SAKSFRAMLEGG

RAMMETILLATELSE FOR OPPFØRING AV NY BOLIG - 166/23

Arkitekt Steinar Uddu søkte den 05.05.20 på vegne av tiltakshaver om rammetillatelse for oppføring av ny enebolig med sammenbygd garasje på eiendommen med gnr. 166, bnr. 23, Ivers veg 12 på Brekstad.

Møneretning

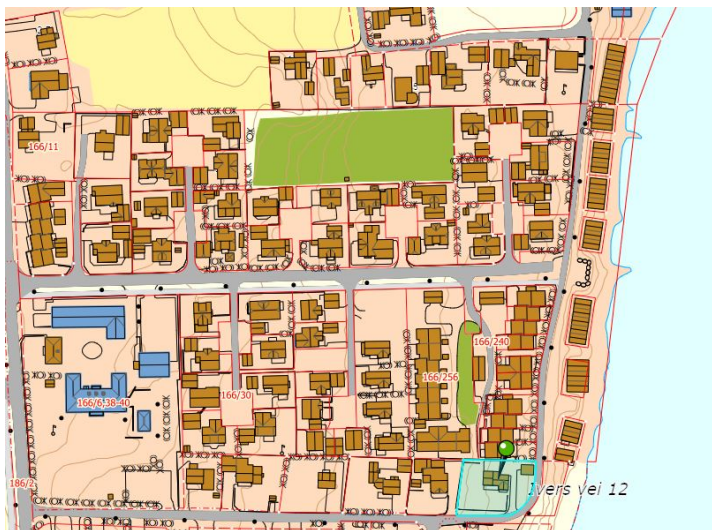
Naboer har innsigelser til boligens møneretning. Det er hevdet at hovedmøneretninger angitt på plankartet og at møneretning for omsøkt bolig bør være lik som resten av boligene i Ivers vei. Det er ikke angitt møneretning for eiendommene på B11. Administrasjonen er av den oppfatning at det er vel så naturlig for denne boligen å ha møneretning tilsvarende boligene i nedre rekke på Nothenget. Boligens møneretning er noe skråstilt sammenlignet med disse, men skiller seg ikke vesentlig ut.
